INFORME DE HITO DE CONTROL
Nº 025-2025-OCI/5347-SCC

**“MEJORAMIENTO DEL SERVICIO DE EDUCACIÓN SUPERIOR
TECNOLÓGICA DEL I.E.S.T.P. LUIS E. VALCÁRCEL, DISTRITO
DE ILO, PROVINCIA DE ILO Y DEPARTAMENTO DE
MOQUEGUA”**

**HITO DE CONTROL N.º 2 – EJECUCIÓN DE LA OBRA AL MES
DE ABRIL DE 2025**

Discrepancias identificadas entre la memoria de cálculo del bloque A2 y el plano A-A2-02

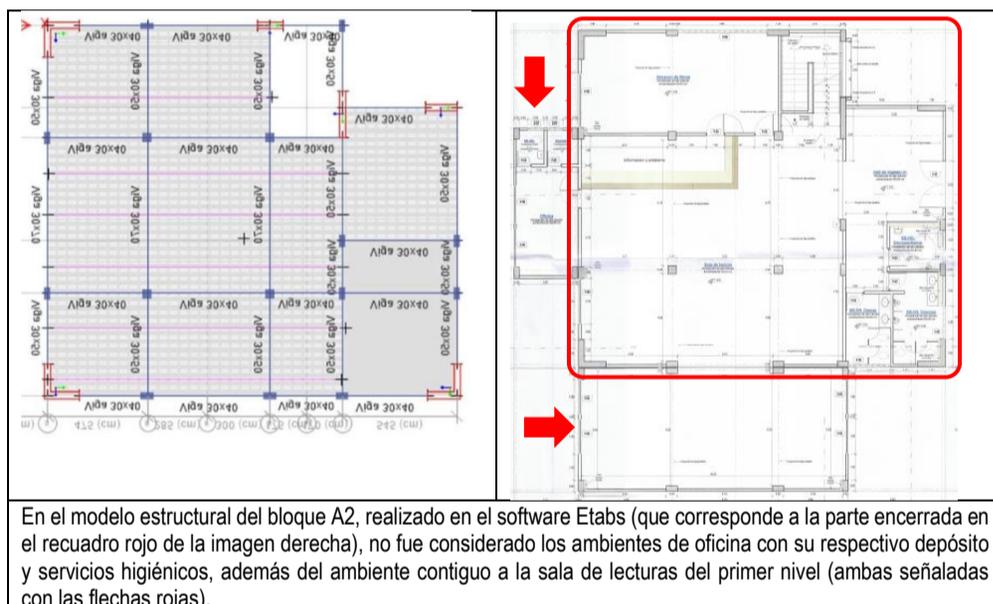
Esta deficiencia técnica entre los planos y la memoria de cálculo estructural del bloque A2 puede afectar la seguridad, estabilidad y calidad de la estructura, esto debido a que el modelo estructural no representa a la estructura que se consideró en los planos del expediente técnico y existirían partes de la edificación del bloque A2 que no habrían sido diseñadas.

Imagen n.º 21

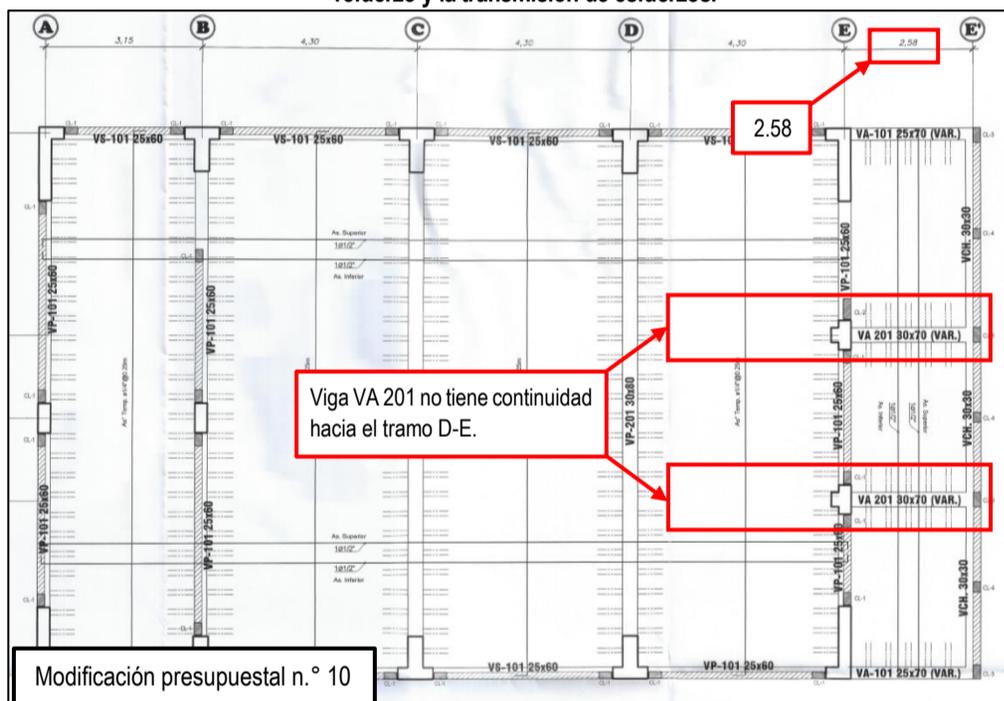
De la revisión del expediente técnico de la modificación n.º 10, la comisión de control advierte que la estructura del bloque G5, presenta discontinuidad en las vigas que soportan el voladizo del primer nivel (ver plano E-G(5)-04), debido a que las vigas VA 201 ubicadas en la zona central no continúan hacia la losa aligerada, prolongándose solo hasta las columnas de apoyo; esto mismo también ocurre en el segundo nivel del bloque G5 (ver plano E-G(5)-05), conforme se aprecia en la siguiente imagen.

Vigas en área de voladizo no tienen continuidad que permita el desarrollo del acero longitudinal de refuerzo y la transmisión de esfuerzos.

Imagen n.º 22

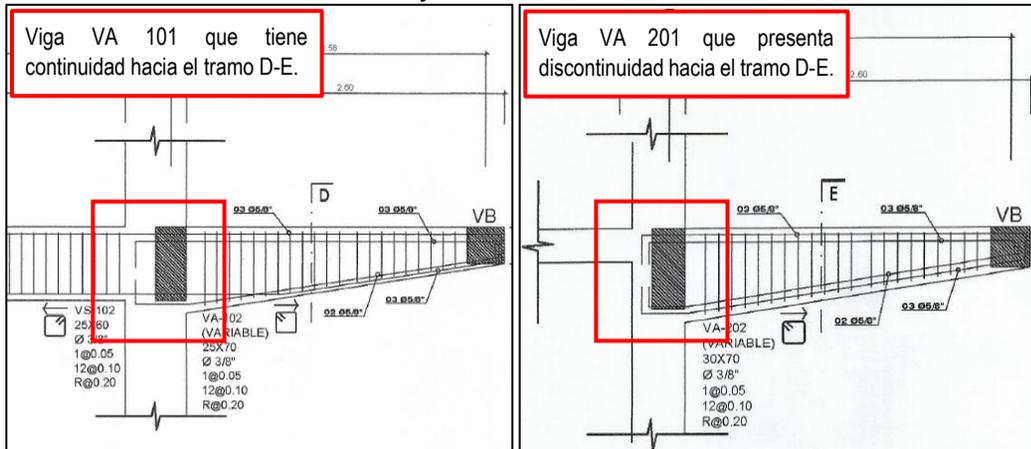
Aunado a lo anterior, la memoria de cálculo del bloque G5 no contiene cálculo alguno respecto a la longitud de desarrollo del acero de refuerzo principal, esto correspondiente a las vigas tipo VA 201 (primer nivel del bloque G5) y VA 202 (segundo nivel del bloque G5) que presentan discontinuidad, limitándose a recomendar en el último párrafo de sus conclusiones lo siguiente: “Finalmente se recomienda la revisión de los planos estructurales y verificar el refuerzo planteado en los elementos estructurales (vigas, columnas, muros y losas aligeradas)”. En la siguiente imagen se muestra un comparativo del detalle de las vigas VA 201, considerando a aquellos que tienen continuidad, respecto de los que presentan discontinuidad.

Vigas en área de voladizo no tienen continuidad que permita el desarrollo del acero longitudinal de refuerzo y la transmisión de esfuerzos.

En este punto, es preciso mencionar que el numeral 12.5 "Desarrollo de gancho estándar en tracción" de la Norma E.060 del RNE establece una metodología para calcular la longitud de desarrollo para una situación similar a la que se tiene para las vigas VA 201 y VA 202, el mismo que no se habría cumplido durante la elaboración del expediente técnico de la modificación n.º 10, en vista que en la memoria de cálculo estructural del bloque G5 no se encontró nada al respecto, aunado al hecho que los planos correspondientes tampoco indican dimensiones del gancho estándar y longitud de desarrollo, lo cual, sumado a la posible irregularidad por la discontinuidad de estas vigas, implica un riesgo en la seguridad y estabilidad de esta parte de la estructura, considerando que la luz libre del voladizo es de 2,60 m.

Plano A-H-01 en el que se advierte que el bloque H está conformado por los sectores H1, H2, H3, H4 y H5, correspondiente a Industrias Alimentarias

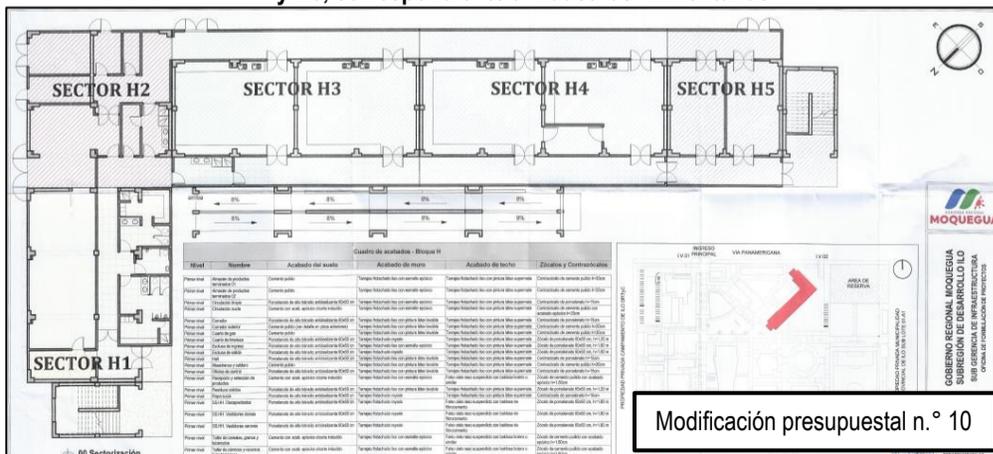
De la revisión del expediente técnico de la modificación n.º 10, la comisión de control advirtió que la memoria de cálculo de estructuras no contiene la memoria de cálculo correspondiente al bloque H, considerando que este bloque está conformado por los sectores H1, H2, H3, H4 y H5, según se aprecia en la imagen n.º 23. Este hecho incumple con lo establecido en el acápite "Modificaciones Presupuestales al Expediente Técnico" del numeral 5.15 de la Directiva n.º 004-2021-GRM/GRI-SGO, la cual establece que las ampliaciones presupuestales deberán ser solicitadas adjuntando el expediente técnico respectivo, el mismo que contendrá una memoria de cálculo, cuando corresponda.

Imagen n.º 24
Planimetría de distribución del primer y segundo nivel del sector H1 del bloque H, en el que se identifica la discontinuidad de dos columnas centrales.

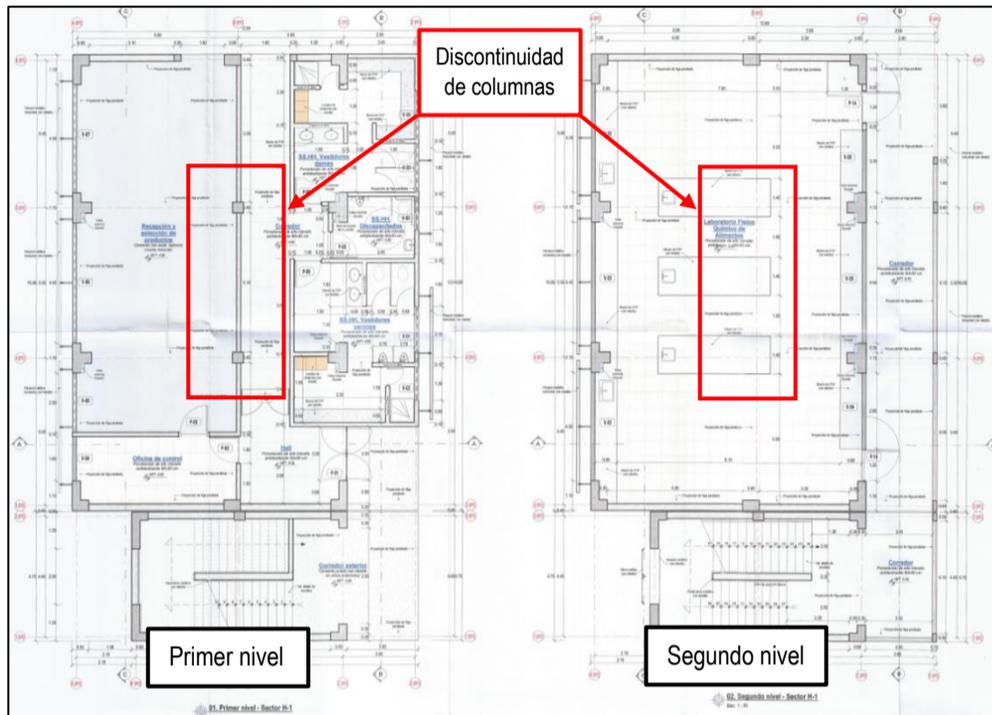
La ausencia de la memoria de cálculo del bloque H no permite verificar si se tomó en cuenta las irregularidades estructurales en elevación, específicamente por discontinuidad en los sistemas resistentes, establecida en la tabla n.º 8 de la Norma E.030 del RNE, esto debido a que en el sector H1 existe una discontinuidad de las columnas ubicadas en la intersección de los ejes 4 y 5 con el eje B, en vista que en el primer nivel se consideró columnas tipo C-4, de sección 40x40 cm; sin embargo, en el segundo nivel, estas columnas no tienen continuidad, motivo por el cual, en la losa aligerada del segundo nivel existen encuentros de vigas que no se apoyan en columnas, ello conforme se aprecia en la siguiente imagen.

Imagen n.º 25
Distribución en planta del primer y segundo nivel del sector H2 del bloque H, donde se aprecia la irregularidad geométrica vertical

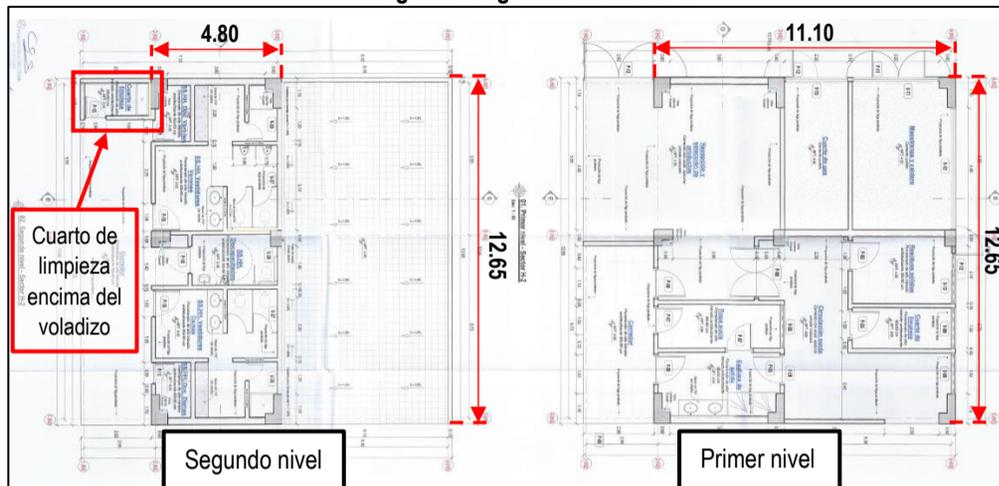
Por otro lado, la comisión de control advirtió que el sector H2 del bloque H presenta irregularidad estructural en altura debido a irregularidad geométrica vertical, además, en la planimetría del segundo nivel se advierte que se estableció un ambiente destinado a cuarto de limpieza, el mismo que está ubicado encima de un voladizo de 2,60 m; sin embargo, en la memoria de cálculo estructural del mencionado bloque no se consideró un análisis al respecto, a fin de determinar la necesidad de considerar los factores de irregularidad correspondientes.

Cabe mencionar que este ambiente destinado a cuarto de limpieza significa una carga adicional sobre esta zona del voladizo que debió de considerarse en el modelo estructural utilizado para el análisis y diseño correspondiente; no obstante, de la revisión a la memoria de cálculo de estructuras del expediente técnico de la modificación n.º 10, se reitera que no se encontró la memoria de cálculo de ninguno de los sectores del bloque H.

Al respecto, la tabla n.º 8 de la Norma E.030, Diseño Sismorresistente, del RNE, establece que: “La configuración es irregular cuando, en cualquiera de las direcciones de análisis, la dimensión en planta de la estructura resistente a cargas laterales es mayor que 1,3 veces la correspondiente dimensión en un piso adyacente (...)”. En ese entender, en la dirección X-X tenemos que la longitud de 11,10 m del primer nivel (sin considerar el voladizo) es mayor que la longitud de 4,80 m del segundo nivel en 2,31 veces, lo cual supera el límite de 1,3 veces establecido como valor máximo, en ese sentido se debió incluir el factor de irregularidad geométrica vertical ($I_a=0,90$) para efectuar el análisis y diseño estructural respectivo.

Comentario: Plano del Bloque A – Sector A2. Se muestra la longitud desfavorable medida para efectos del cálculo de desnivel necesario en el sistema de drenaje pluvial, la cual corresponde al L1, L2 y L3.

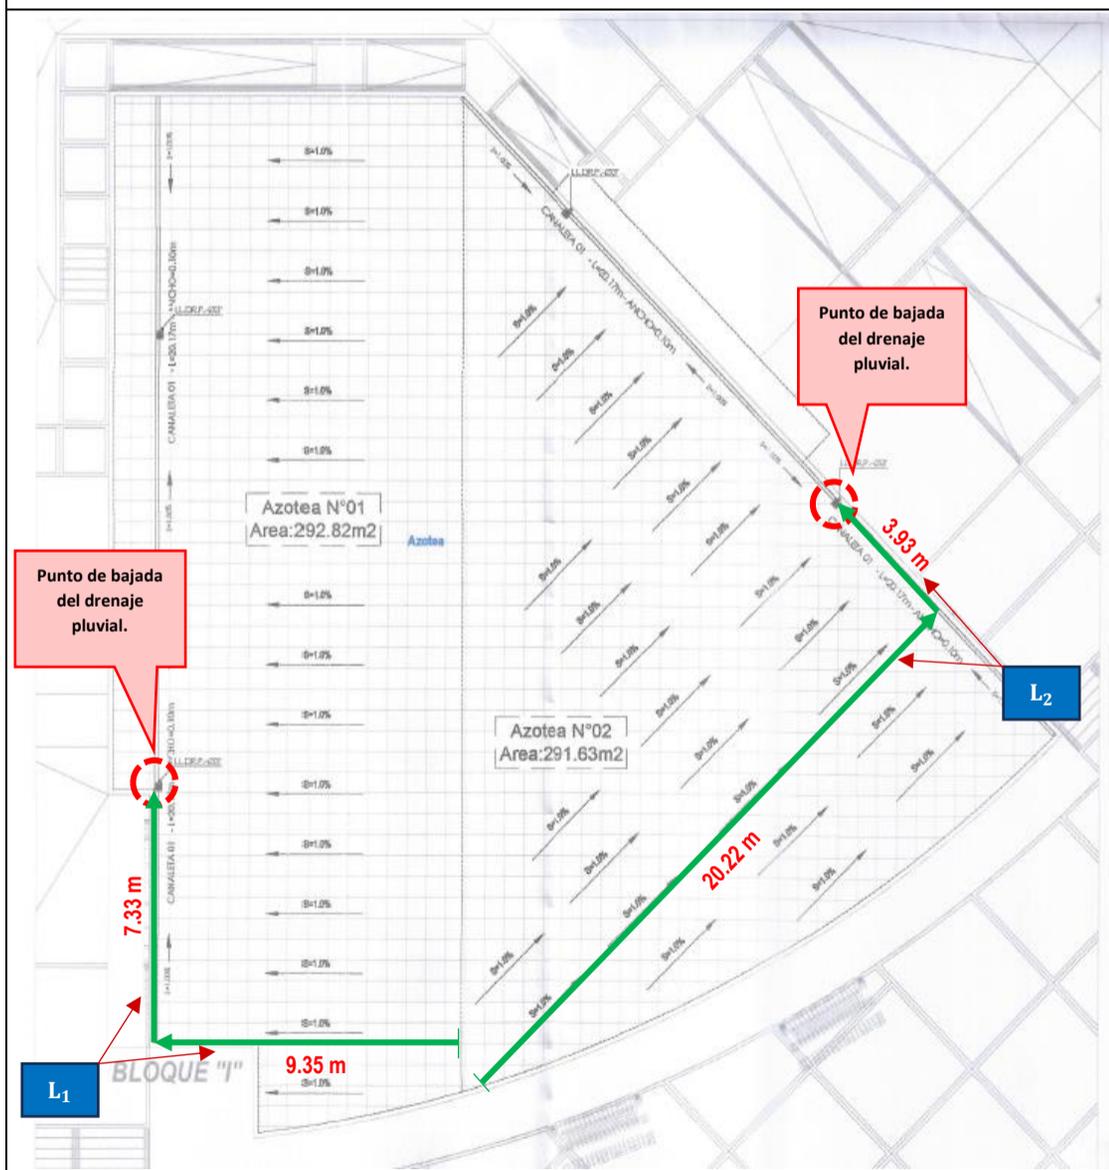
Durante la revisión de los planos concernientes a la especialidad de instalaciones sanitarias, específicamente del sistema de drenaje pluvial que abarca los distintos bloques de la edificación, la comisión de control realizó una verificación aleatoria de las distancias horizontales existentes entre los puntos más alejados o desfavorables y los sumideros de la red de evacuación de aguas pluviales, con la finalidad de conocer el desnivel necesario para el cumplimiento de las pendientes mínimas requeridas para la evacuación del agua de lluvias. Así entonces, como resultado del análisis efectuado, se determinó la longitud de 9 tramos en los sectores y/o bloques A2, I, J2 y L2, resultado del cual se obtuvo longitudes entre 10,94 m y 24,15 m, por tanto, es necesario conocer la pendiente mínima que debe tener tanto el piso terminado de las azoteas, así como las canaletas necesarias para la evacuación.

En ese sentido, en las siguientes imágenes extraídas del tomo 43 (planos) del expediente técnico de la modificación n.º 10 y con ayuda de los planos en formato digital, se efectuó la medición de las distancias de recorrido del agua entre los puntos más alejados o desfavorables y los sumideros de la red de evacuación de aguas pluviales, entendida como la distancia horizontal entre el punto más alto y el más bajo del tramo evaluado. Dicha longitud constituye un parámetro fundamental para el cálculo del desnivel necesario entre estos puntos, conforme se detalla a continuación.

Imagen N° 30
Distribución de ambientes según el plano MT-RP-02 “Detalle De Caseta De Fuerza”

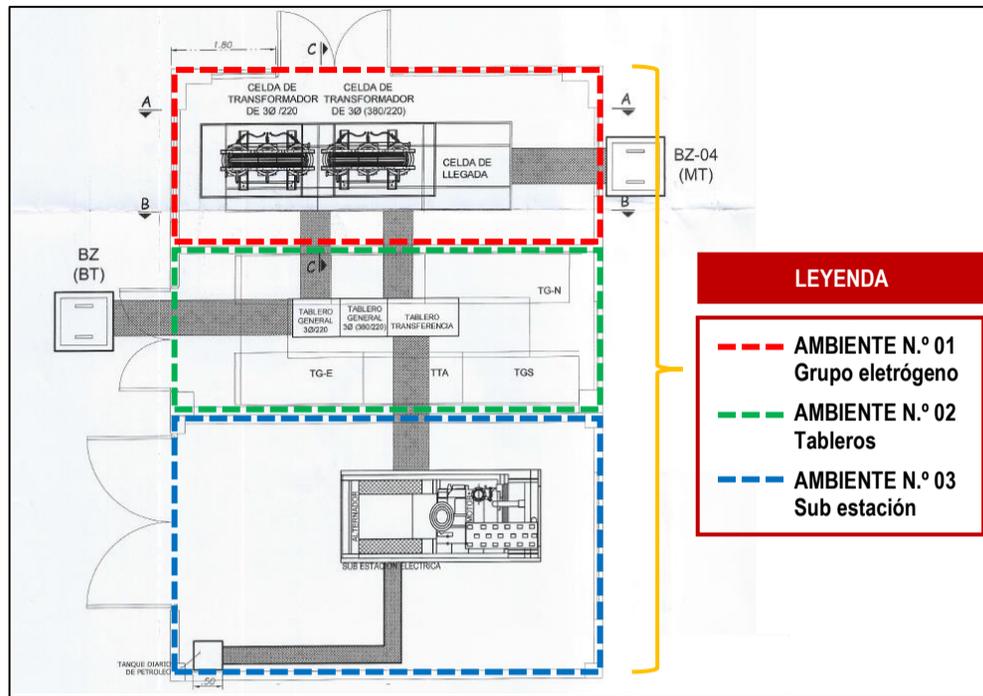
Sobre el punto, en el plano del sistema de utilización en media tensión 10 kV “Detalle de caseta de fuerza”, se observa que la planimetría contempla únicamente tres ambientes: uno destinado a la instalación del grupo electrógeno, otro correspondiente a los tableros generales, y un tercero asignado a la sub estación (celdas de transformación), conforme se muestra a continuación.

Imagen n.º 31
Distribución de ambientes según el plano A-O-01 "Bloque O – Grupo electrógeno"

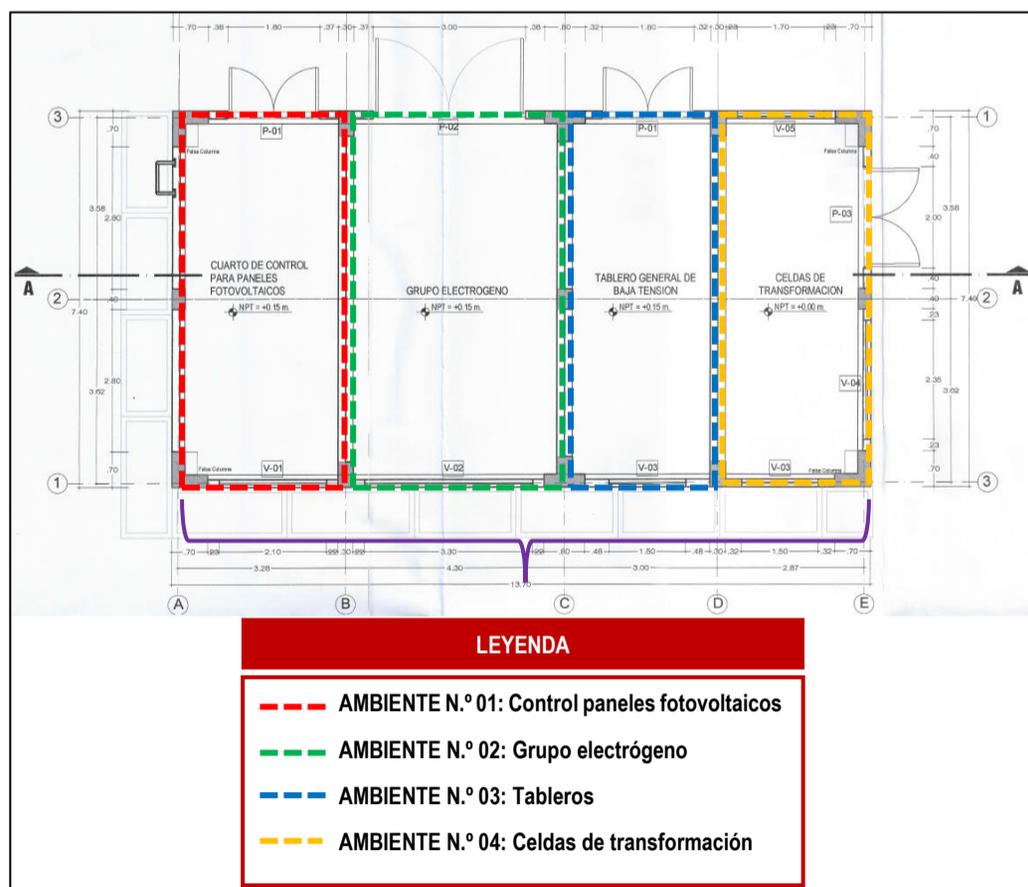
Sin embargo, en el plano de la especialidad de arquitectura denominado **"bloque O – grupo electrógeno"**, se advierte la existencia de cuatro ambientes diferenciados: el ambiente destinado al control de paneles fotovoltaicos, el correspondiente al grupo electrógeno, el destinado al tablero general y finalmente, el asignado a las celdas de transformación. Esta distribución se detalla en la imagen siguiente:

Imagen n.º 32
Distribución de ambientes según el plano “A-F3-01”

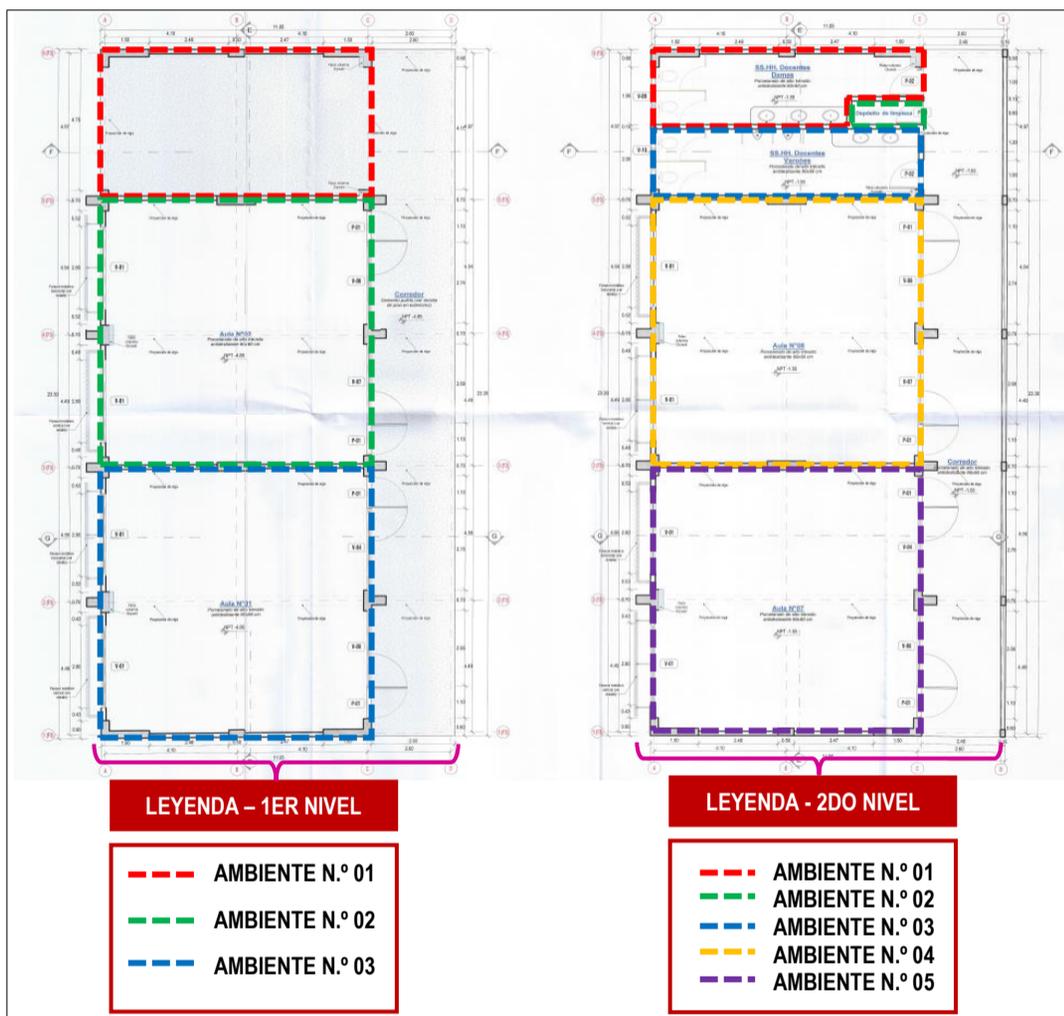
La Comisión de Control efectuó la revisión de los planos de la especialidad de Arquitectura, estructuras y memoria de cálculo estructural correspondientes al Sector F3 del Bloque F, el cual contempla la construcción de tres niveles destinados al funcionamiento de aulas pedagógicas y laboratorios de cómputo; así, durante dicha revisión se verificó que el plano A-F3-01, correspondiente a la distribución arquitectónica del primer y segundo nivel del referido bloque, en el primer nivel se identificó los siguientes ambientes: aula n.º 1, aula n.º 2 y un corredor de circulación; por su parte, en el segundo nivel se identificó la distribución de los ambientes: aula n.º 7, aula n.º 8, servicios higiénicos para docentes damas, servicios higiénicos para docentes varones y un depósito de limpieza. A continuación, se presenta una imagen que ilustra lo señalado:

Imagen n.º 33
Disposición no continua del muro de albañilería entre niveles del sector F3 del bloque F

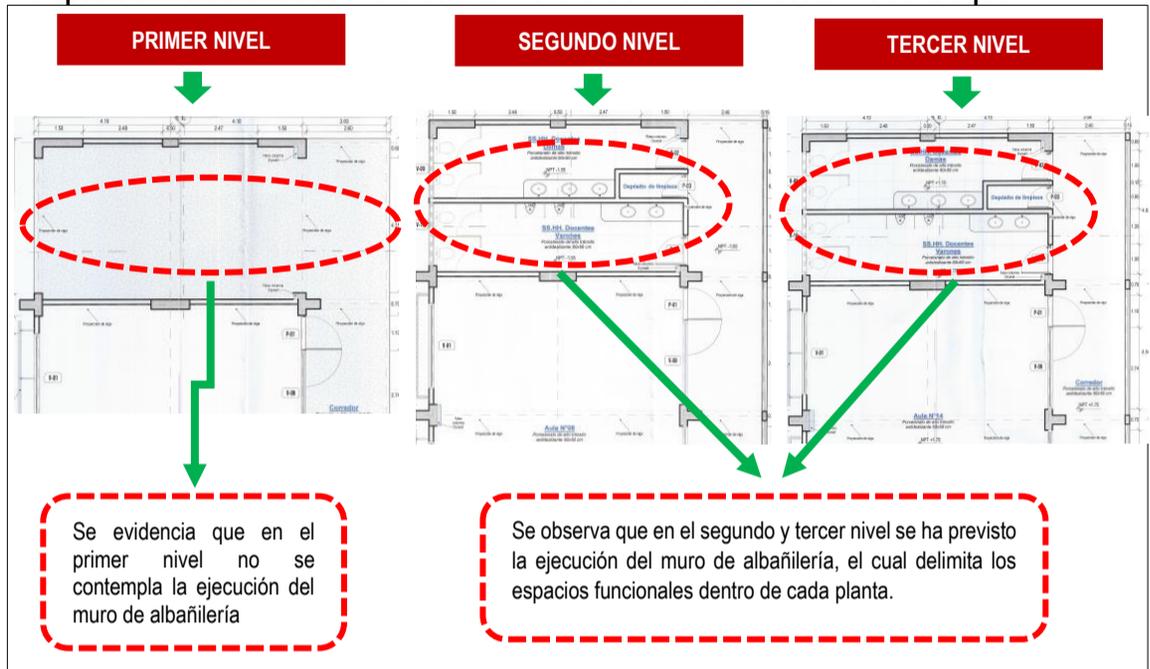
ambientes destinados a los servicios higiénicos de docentes y el depósito de limpieza, según se muestra en la siguiente imagen.

Esta omisión reviste especial relevancia desde el punto de vista estructural, dado que dicho muro genera una carga concentrada entre los ejes 5 y 6, tramo A-C, que no se encuentra uniformemente distribuida sobre la losa aligerada o las vigas secundarias de entrepiso. En consecuencia, dicha carga debió haber sido incorporada al modelo estructural como una carga distribuida lineal sobre la losa aligerada o como una carga puntual sobre las viguetas correspondientes al tramo entre los ejes 5 y 6, con el fin de reflejar adecuadamente su efecto en el análisis estructural y en el diseño de las viguetas para la losa aligerada; sin embargo, de acuerdo con el diagrama de momentos correspondiente para la losa aligerada que se incluye en la memoria de cálculo del sector F3 del bloque F, no se advierte el efecto de la carga que transmite este muro en la losa aligerada (tramo entre los ejes 5 y 6), según se aprecia en la siguiente imagen.
